Nom de produit/nom commercial : Artis zee / Artis Q / Artis Q.zen

AX014/23/P

Avis aux clients

Objet : Supplément au Manuel d'utilisation Artis zee / Artis Q

3. SMC

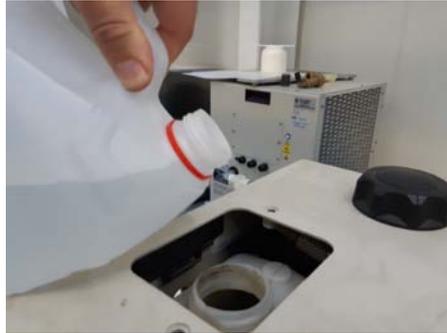
L'une des unités de refroidissement suivantes sera installée sur votre système.

3. SMC

- ◆ Ouvrez le réservoir.
- ◆ Remplissez le système de refroidissement jusqu'au col du réservoir avec de l'eau du robinet, de préférence à l'aide d'un entonnoir.
- ◆ Fermez le réservoir.
